RENESAS TECHNICAL UPDATE

製品分類	MPU & MCU		発行番号	TN-16C-A219A/J		Rev.	第1版
題名	R32C/161 グループ ハードウェアマニュアルの誤記訂正			情報分類	技術情報		
適用製品	R32C/161 グループ		対象ロット等	関連資料	R32C/161 グループ ハードウェアマニュアル Rev.1.02 (RJJ09B0549-0102)

R32C/161 グループ ハードウェアマニュアル Rev.1.02 において誤記がありましたので、以下のとおり訂正いたします。

図7.1 クロック発生回路のブロック図

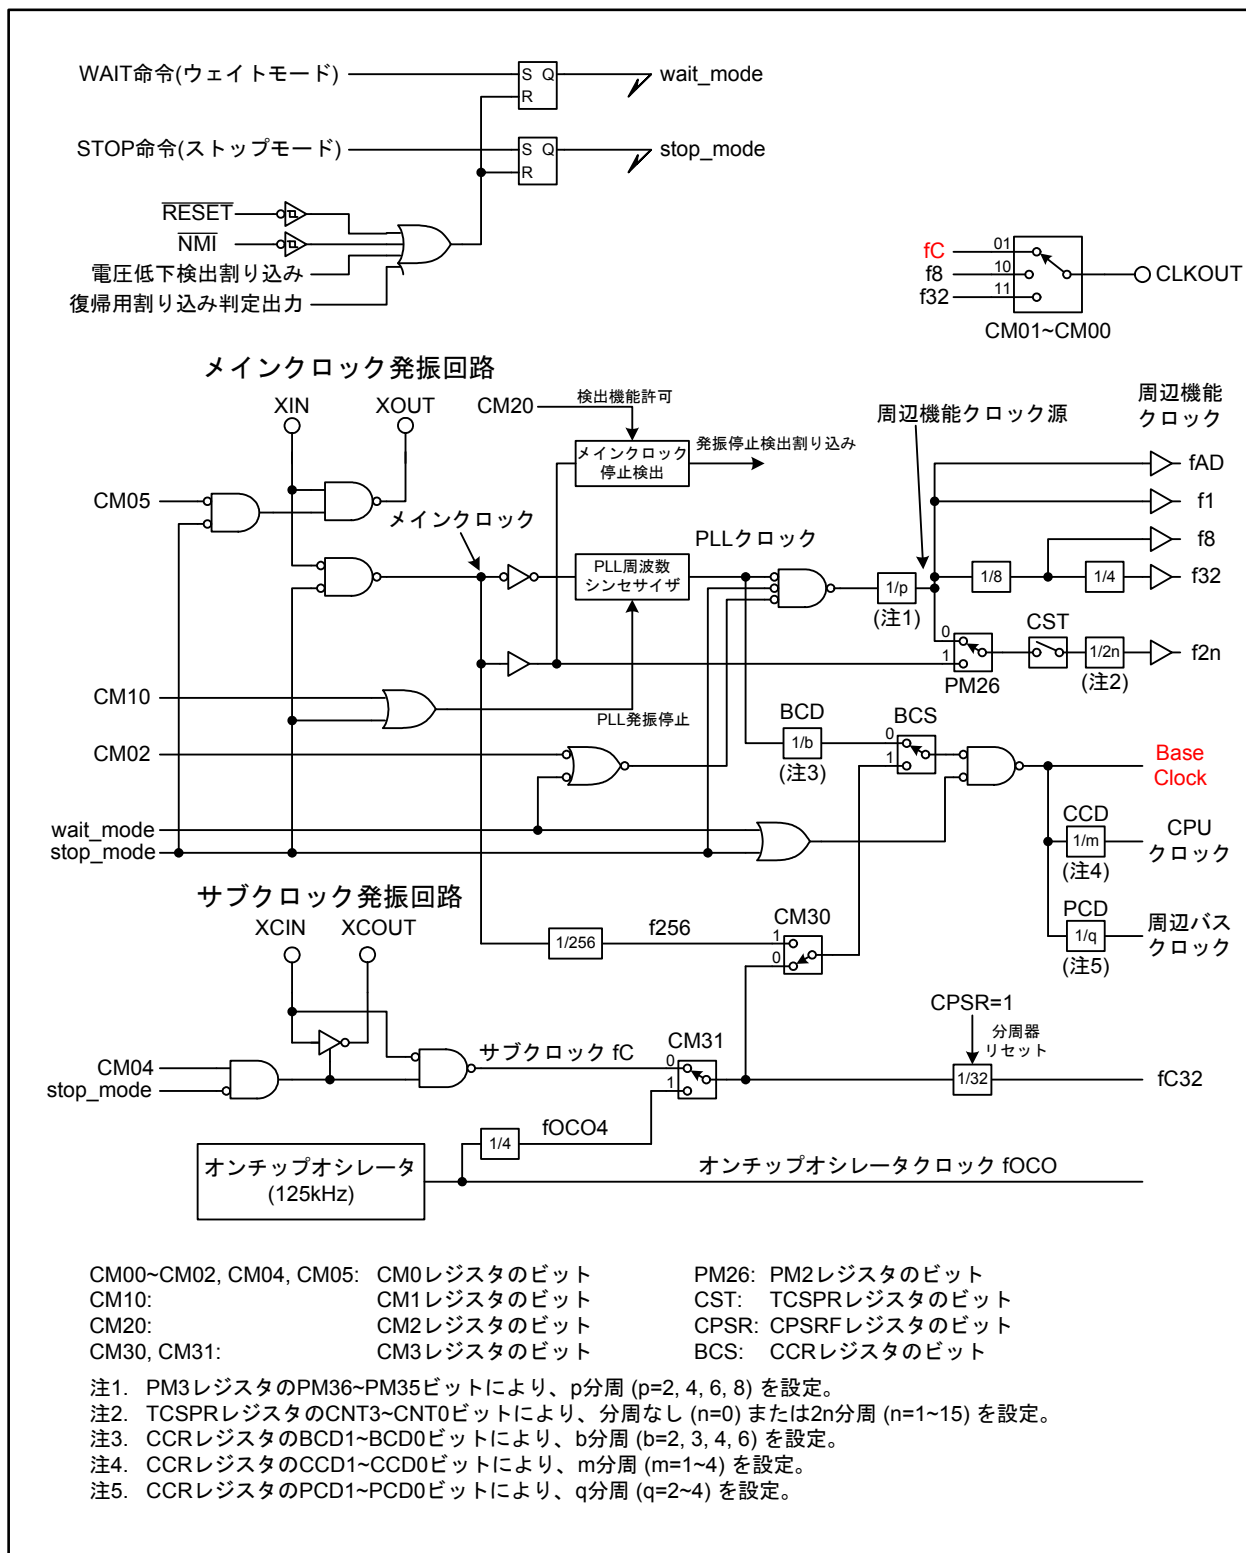
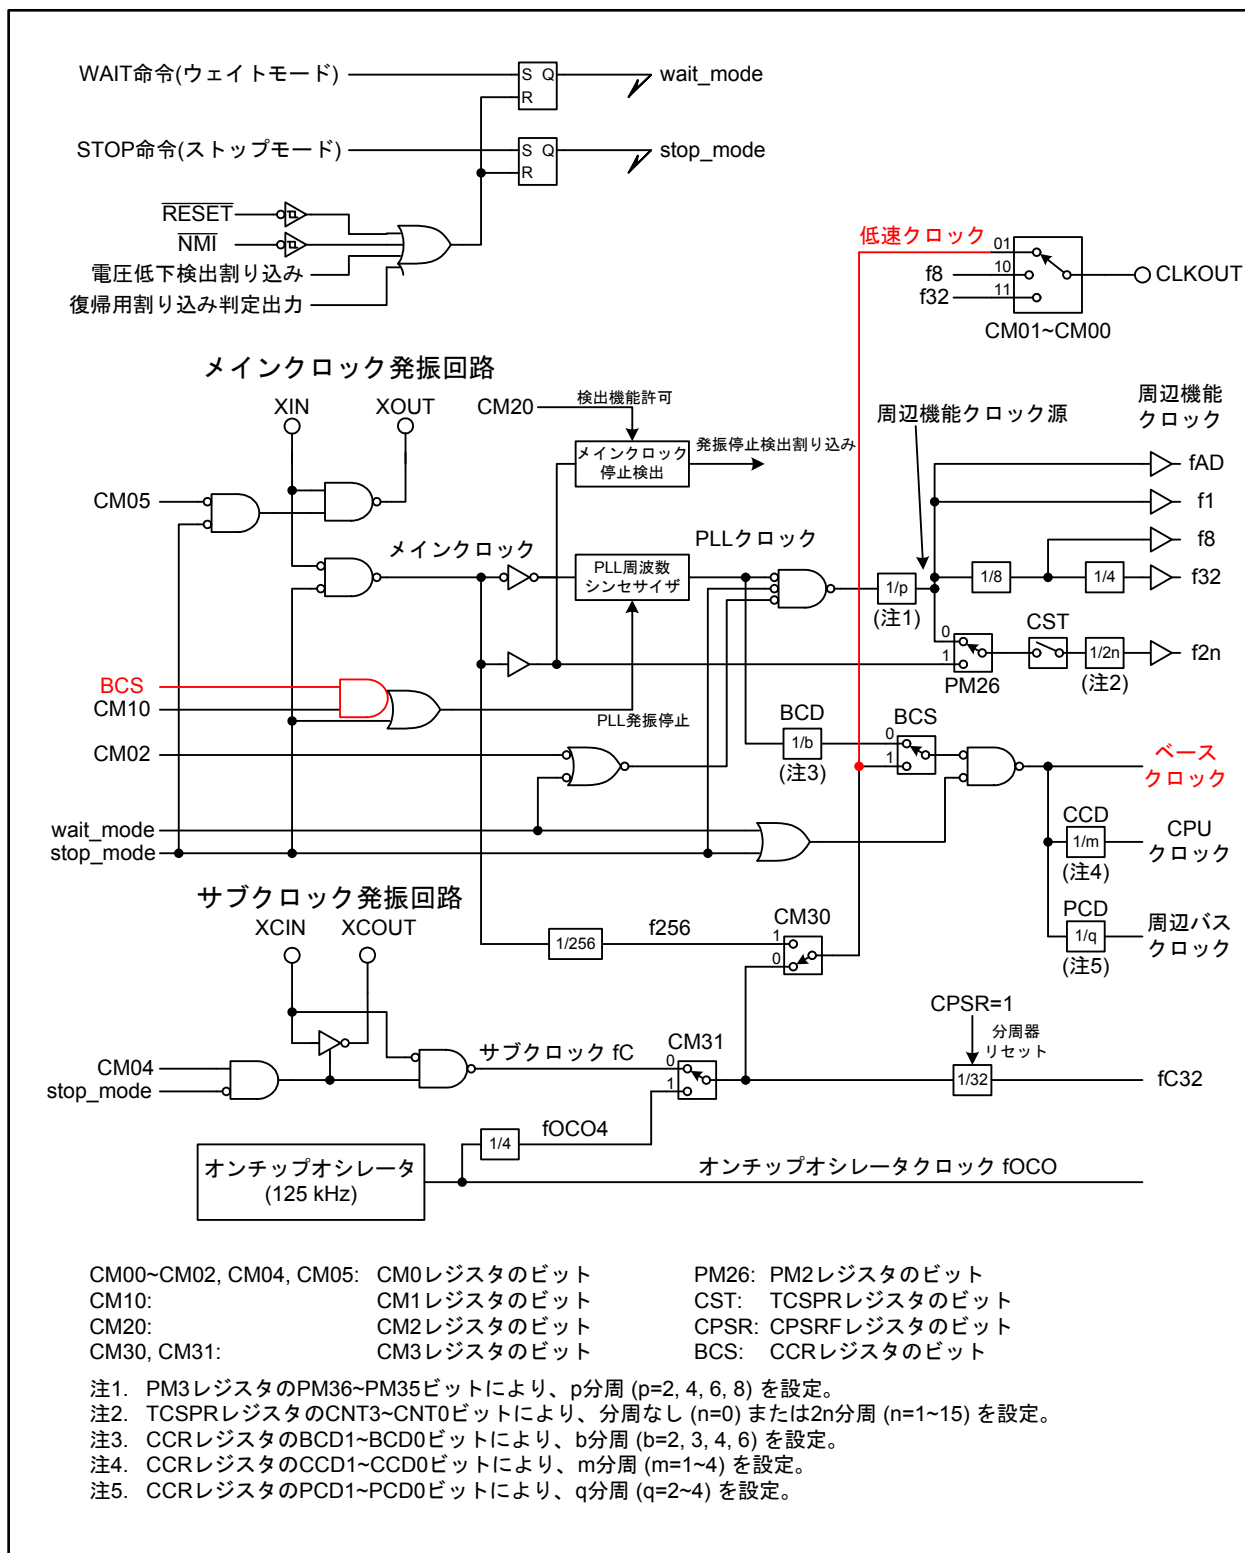
図7.1を以下のとおり訂正いたします。

図10.8 割り込み優先順位判定回路

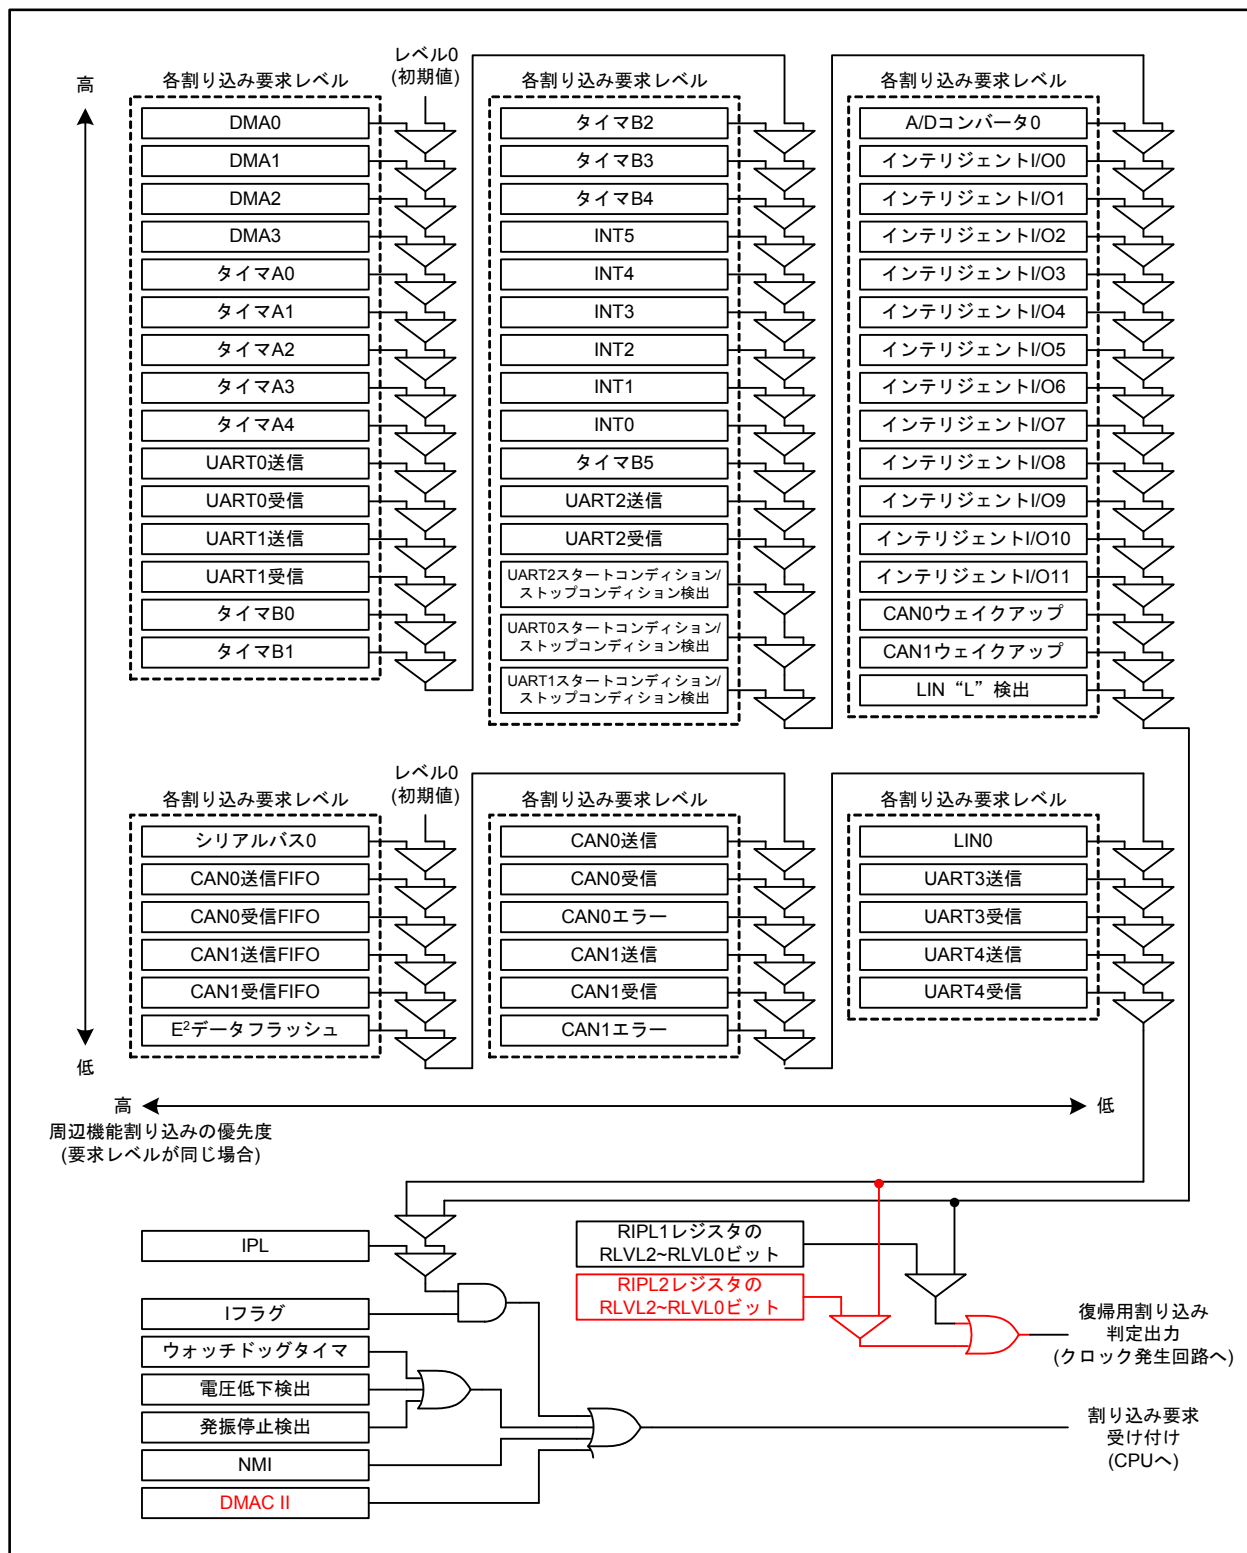
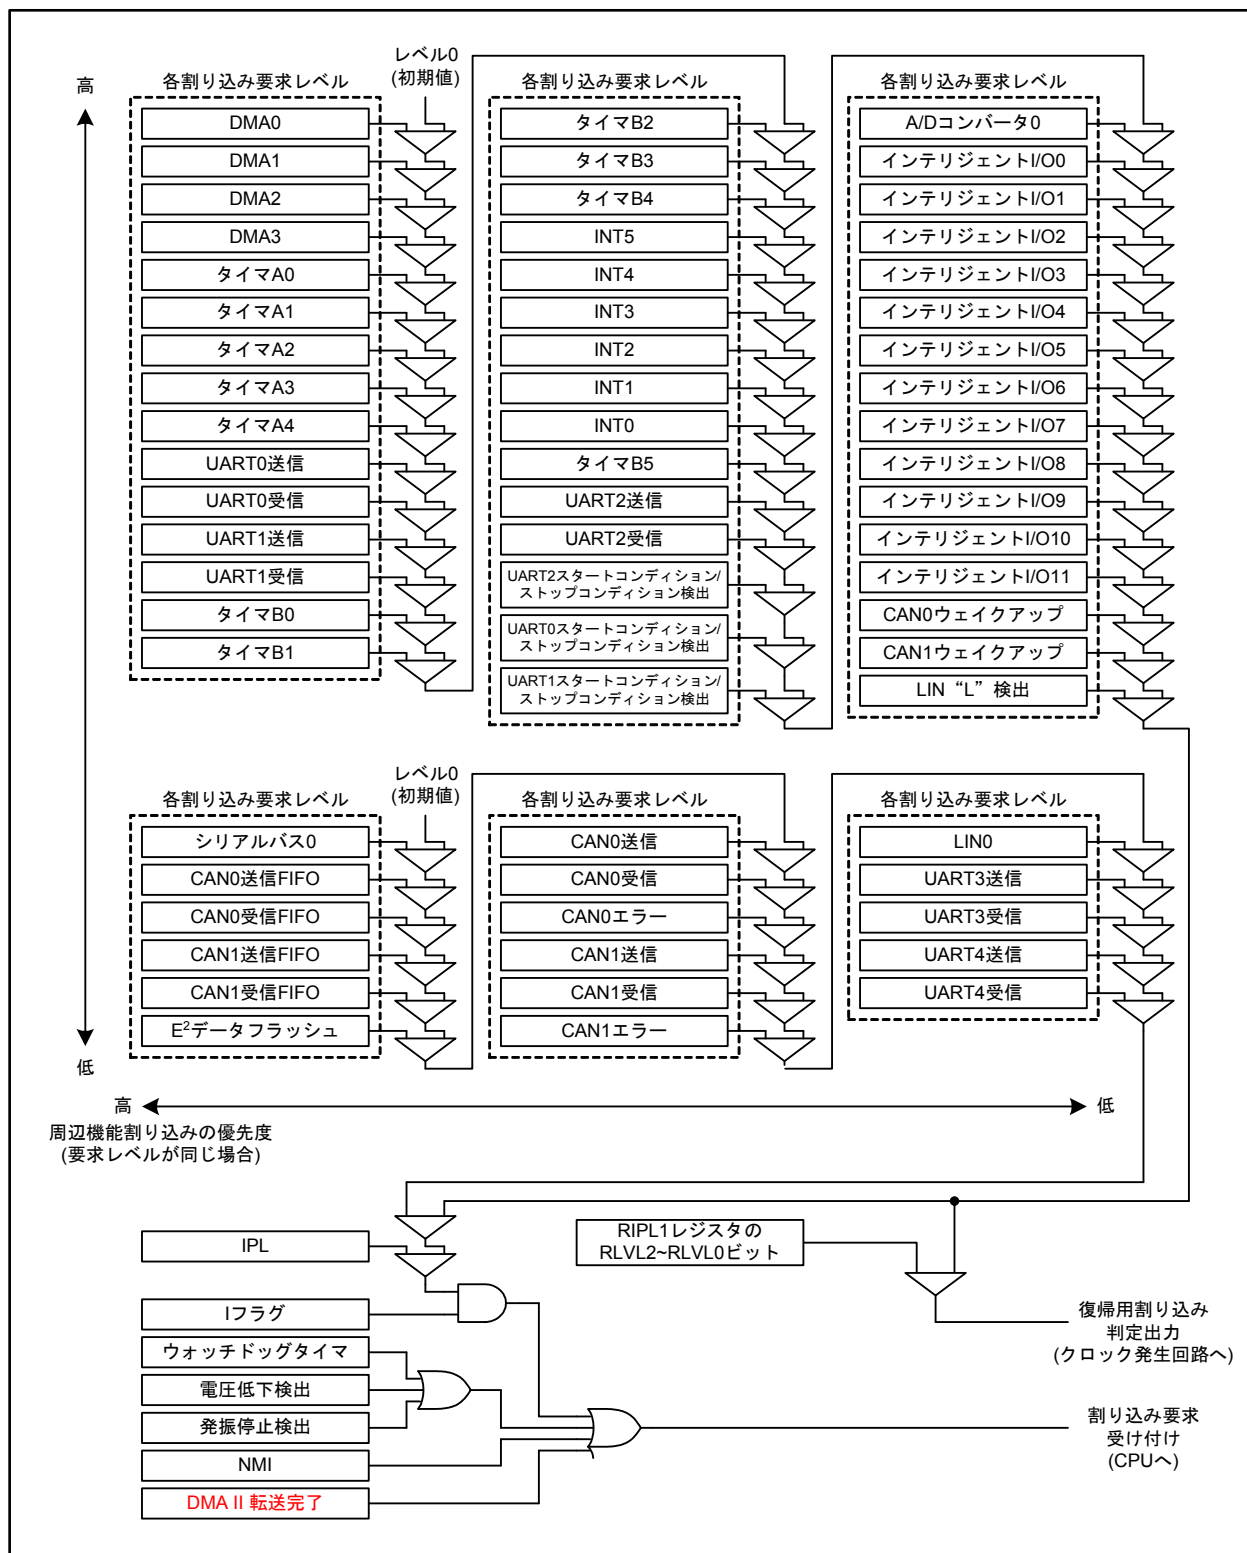
図10.8を以下のとおり訂正いたします。

図15.2 タイマBの構成

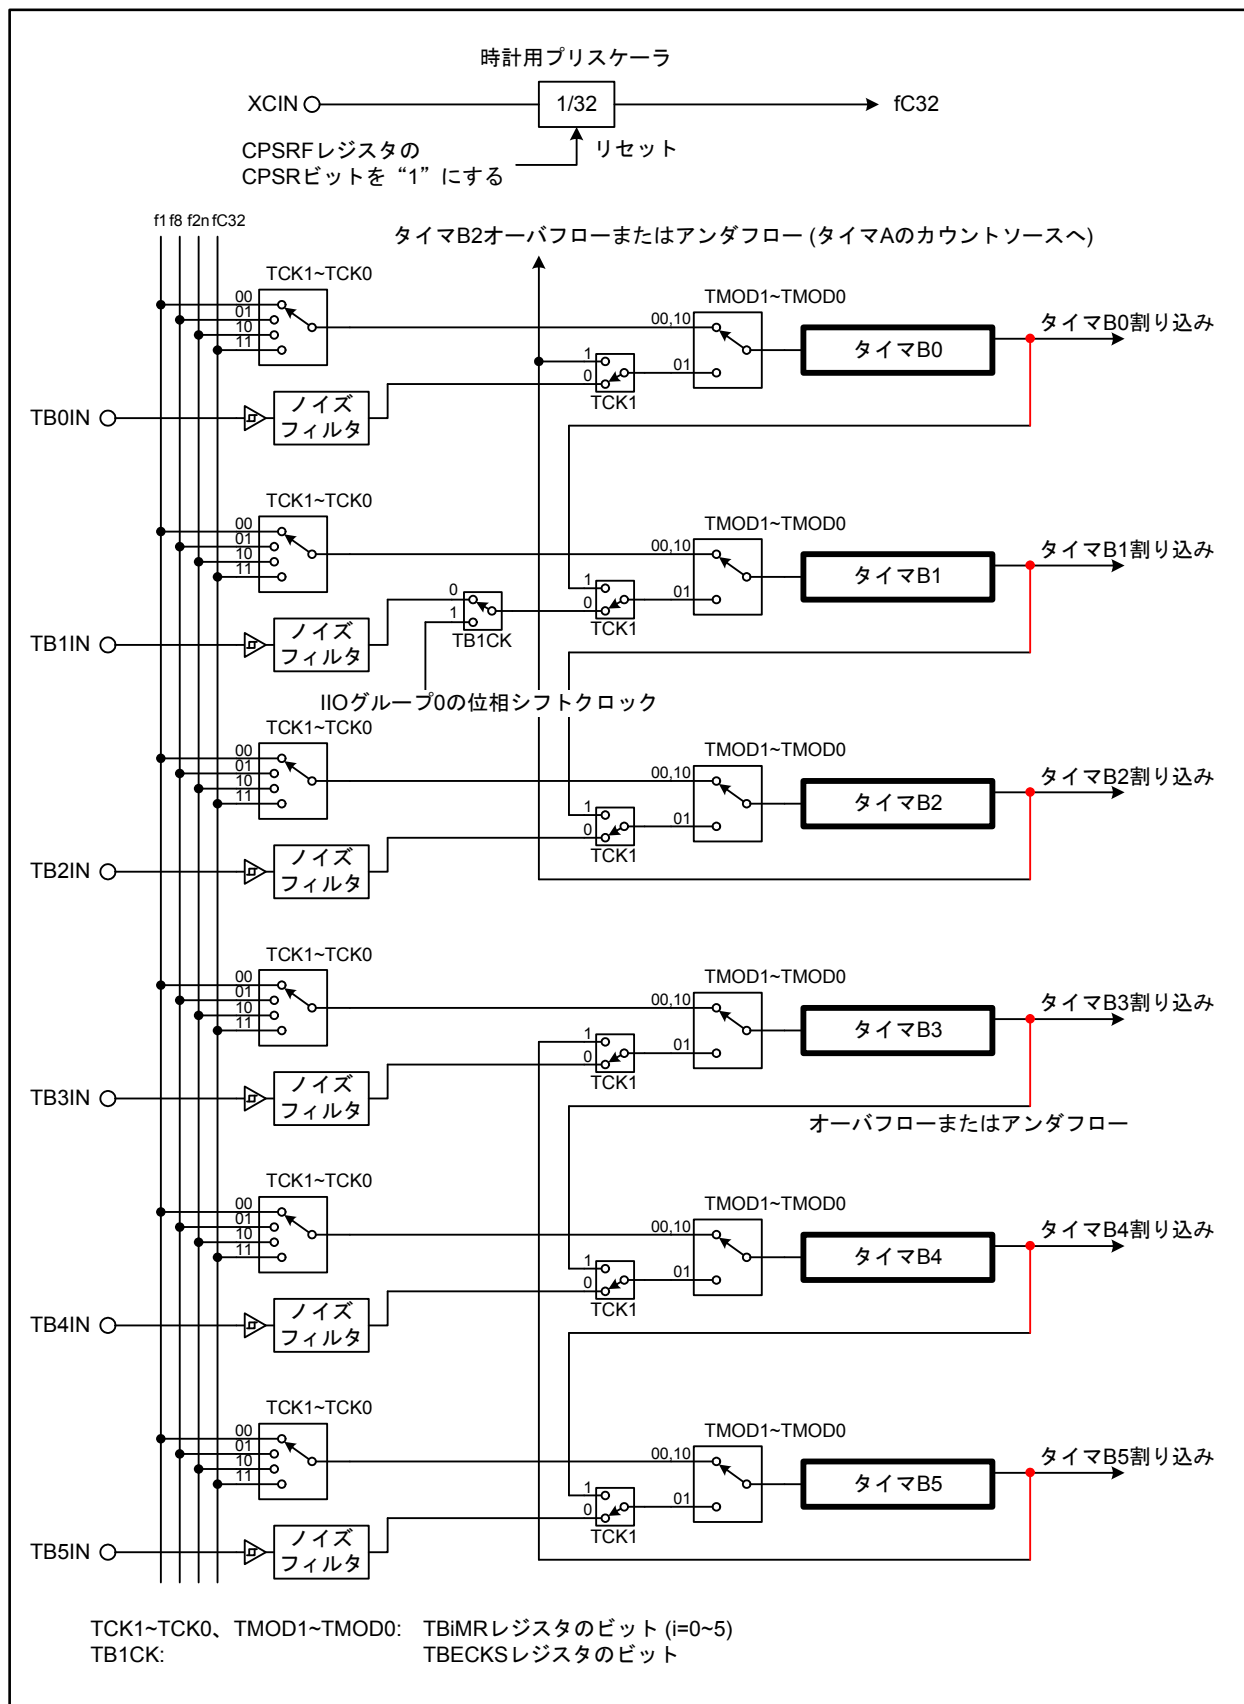
図15.2を以下のとおり訂正いたします。

図19.1 CRC演算回路のブロック図

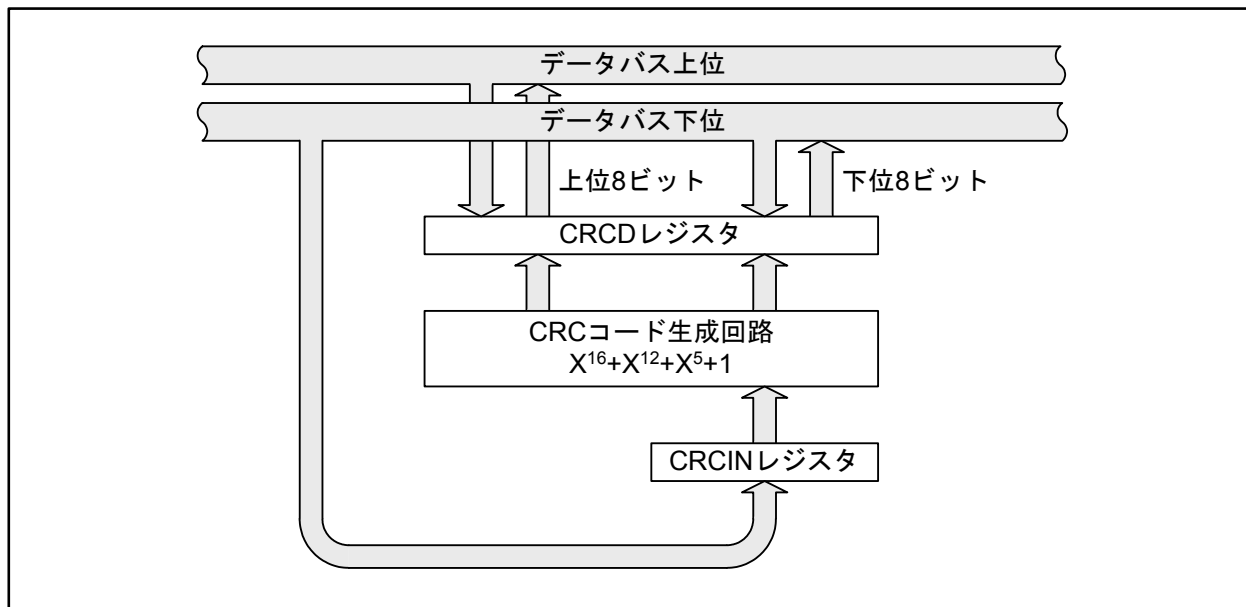
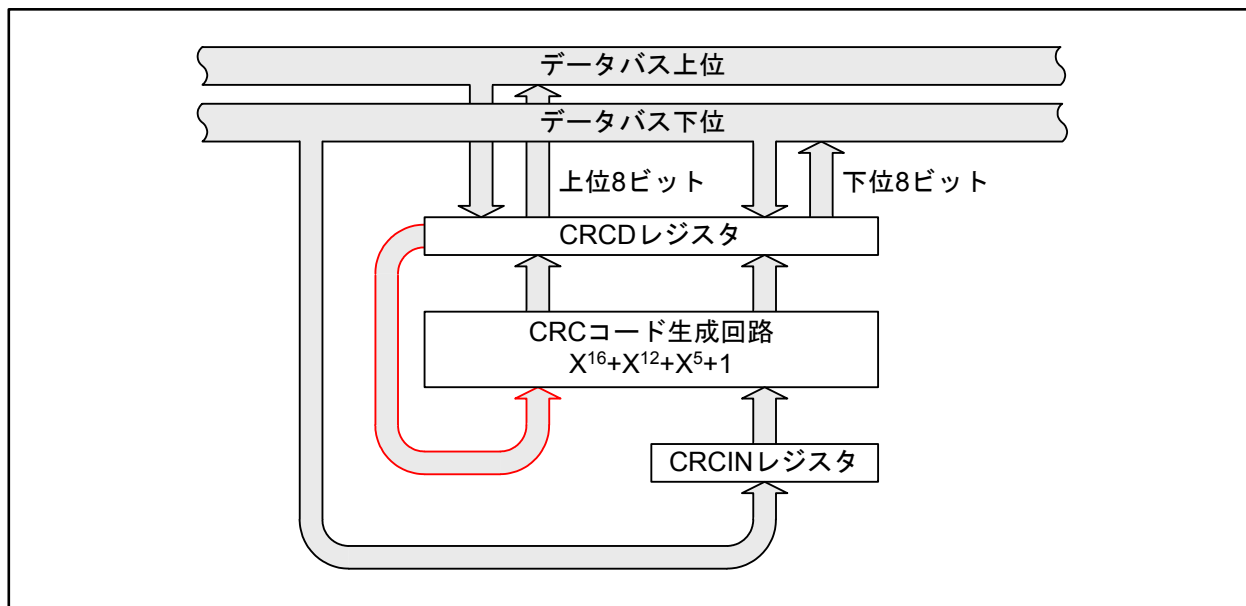
図19.1を以下のとおり訂正いたします。
